Exploitation du parc à résidus miniers

Demande de modification du CA Global

Goldcorp Canada Ltd – Mine Éléonore

N/Dossier n° : 609918
N/Document n° : 609918-EG-L82-00

Figure 1 Configuration proposée du PAR lors de la phase 4 (concept préliminaire)³

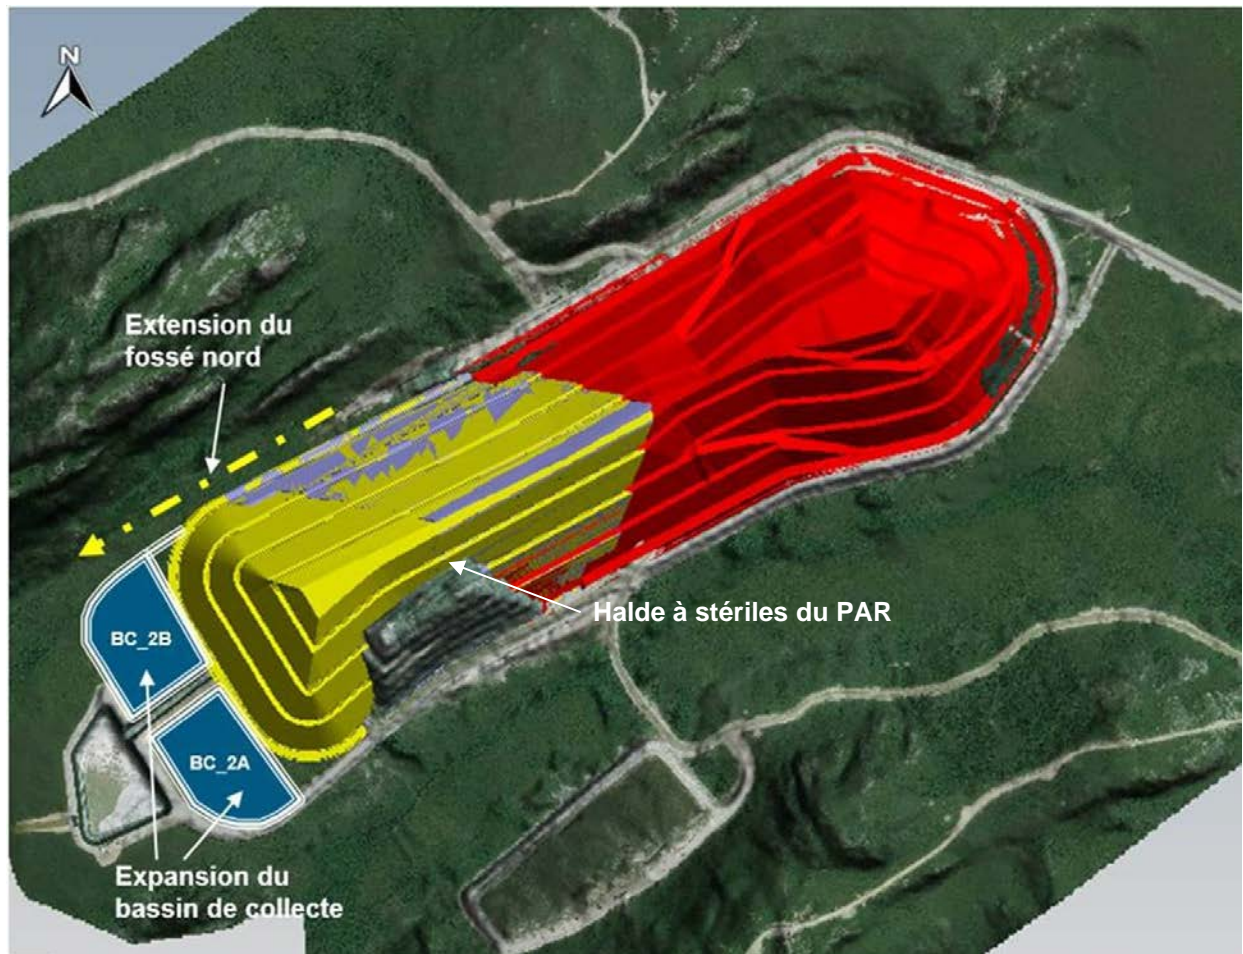
Le nouveau bassin de collecte (identifié bassin de collecte no 2B) sera localisé dans une partie du secteur dédié à la phase 4 du PAR. Cette localisation permet de conserver les mêmes limites géographiques et la même superficie d’empiétement que celles actuellement autorisées par la condition 2.1 du CA Global.

La figure 1 présente la localisation prévue du bassin de collecte no 2. Veuillez noter que ce dessin est une conception préliminaire qui permet de présenter la localisation et la taille approximative du bassin. Le phasage qui y est indiqué (bassins no 2A et 2B) est en cours d’évaluation et ne représente pas forcément le phasage qui sera retenu pour l’aménagement final du bassin.

Selon la conception préliminaire actuellement disponible, le volume utile du bassin no 2 sera d’environ 100 000 m³.
